ECE/TRANS/WP.29/2009/5
18 décembre 2008

Proposition de complément 2 à la série 11 d'amendements au Règlement No 13
(Freinage des poids lourds)

Communication du groupe de travail en matière de roulements et de freinage */

Figure 1A

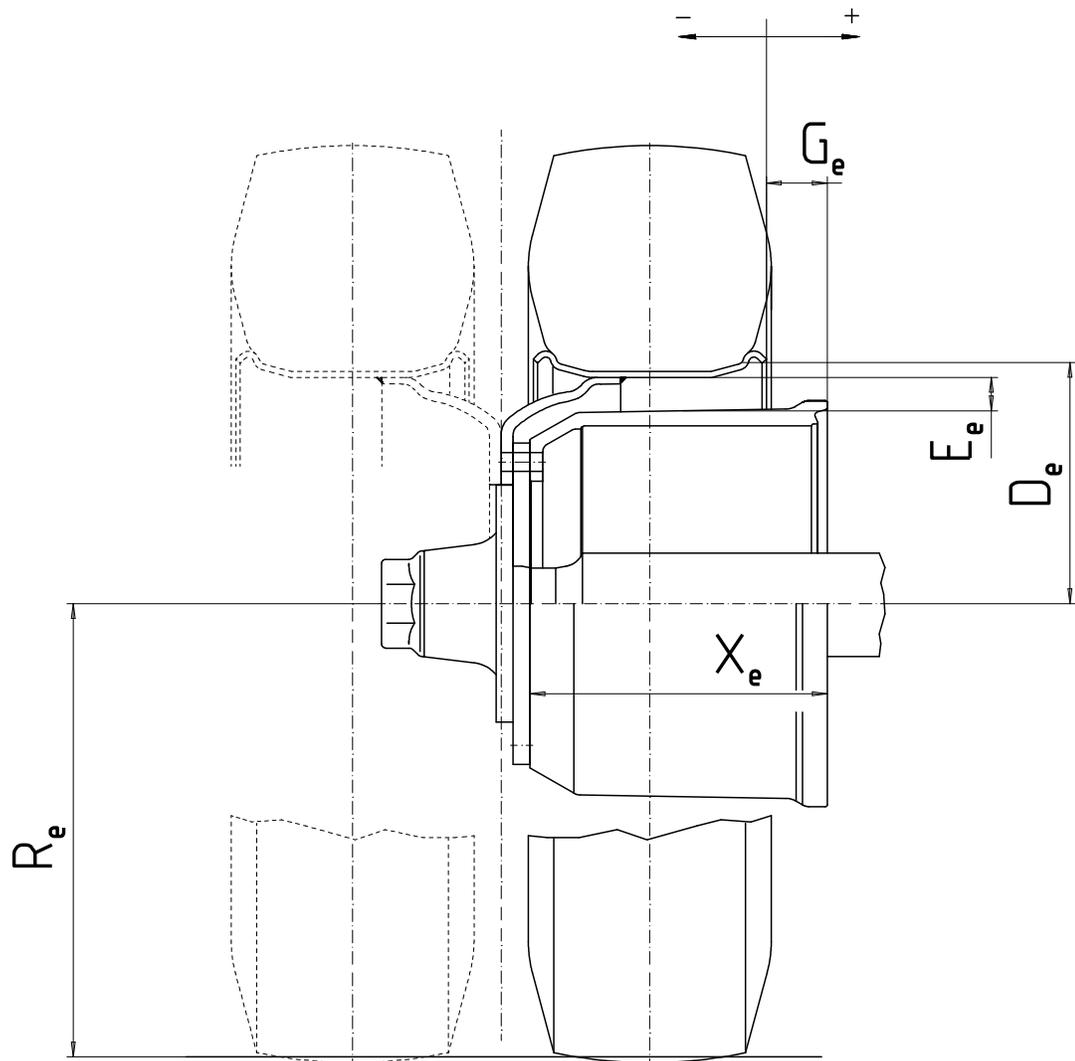
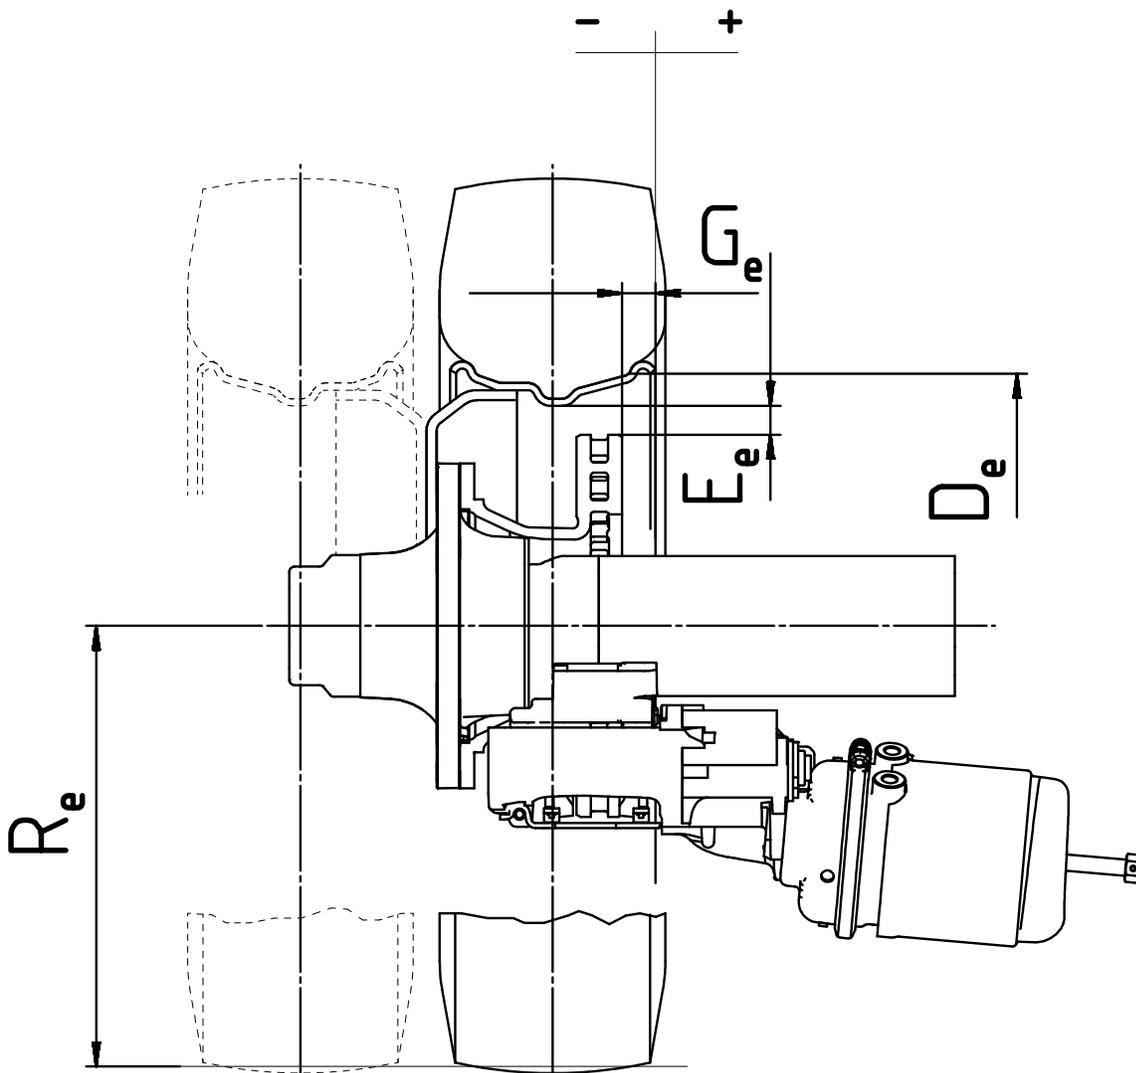
1. INFORMATIONS GÉNÉRALES
- 1.1 Nom et adresse du fabricant de l'essieu ou du constructeur du véhicule:
-
2. DONNÉES SUR L'ESSIEU
- 2.1 Fabricant (nom et adresse):.....
- 2.2 Type/variante:
- 2.3 Identificateur d'essieu: ID1-
- 2.4 Charge sur l'essieu d'essai (F_e):..... daN
- 2.5 Données sur la roue et le frein telles qu'indiquées sur les figures 1A et 1B ci-dessous

Figure 2A

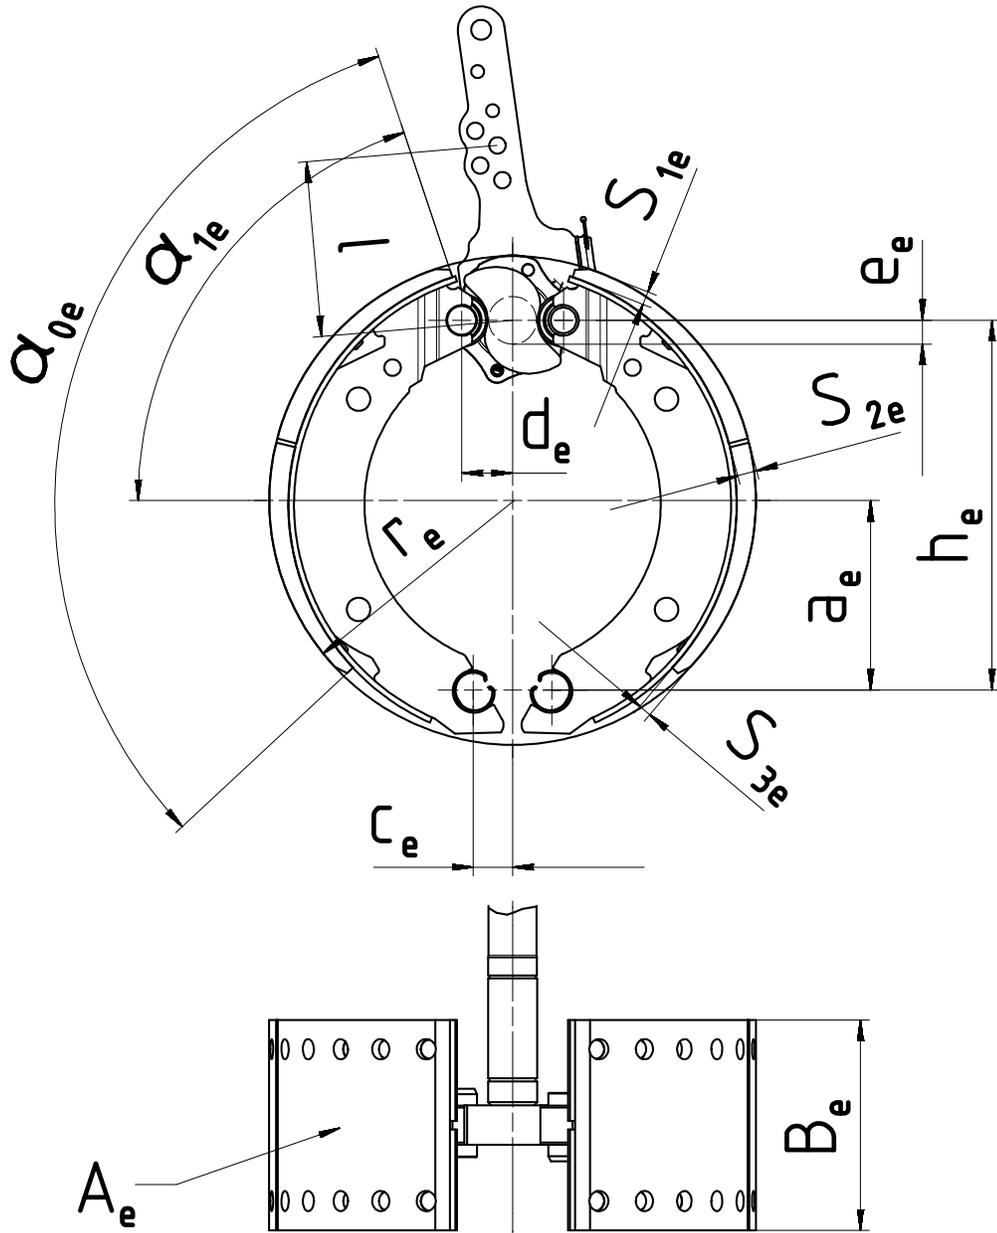
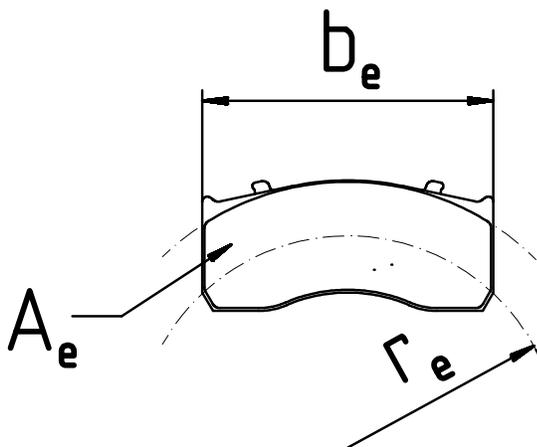
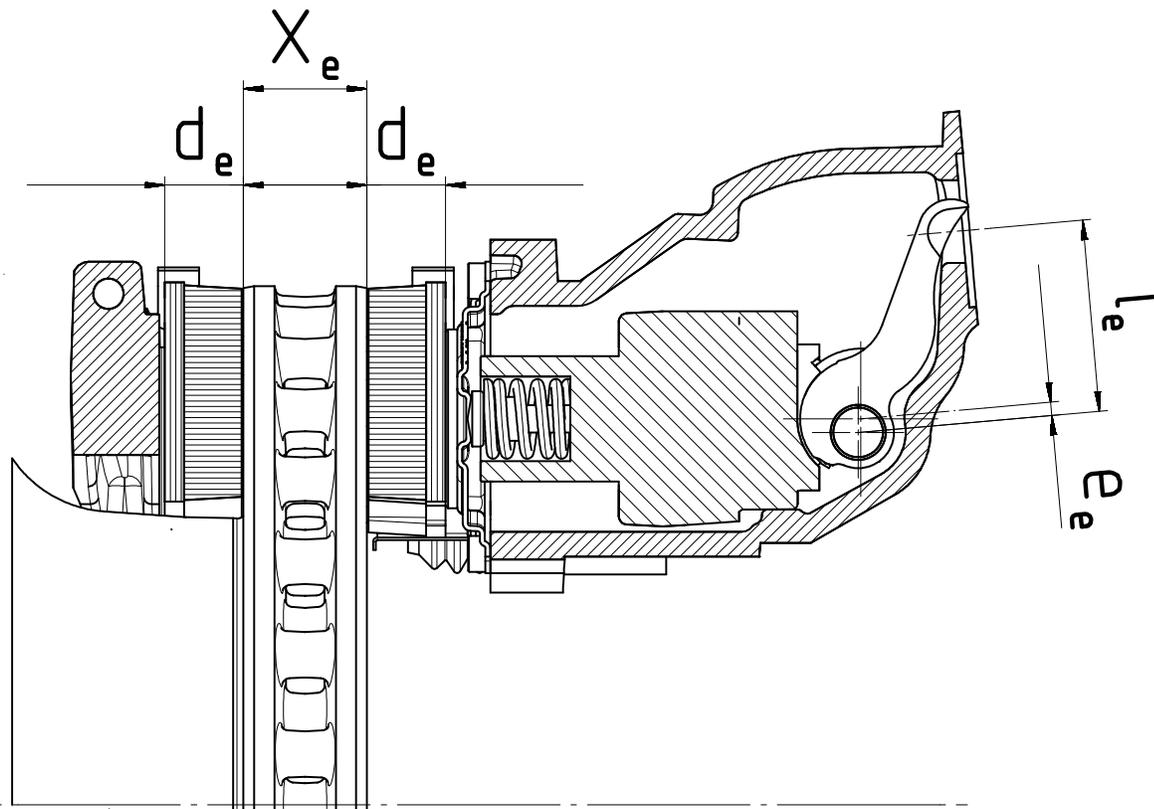
- 3.1.3.1 Variante (par exemple à came en S, à coin unique, etc.):
- 3.1.4 Identificateur de frein: ID2-
- 3.1.5 Données sur le frein telles qu'indiquées sur les figures 2A et 2B ci-après:

x_e	a_e	h_e	c_e	d_e	e_e	α_{0e}	α_{1e}	b_e	r_e	A_e	S_{1e}	S_{2e}	S_{3e}
(mm)	(mm)	(mm)	(mm)	(mm)	(mm)			(mm)	(mm)	(cm ²)	(mm)	(mm)	(mm)
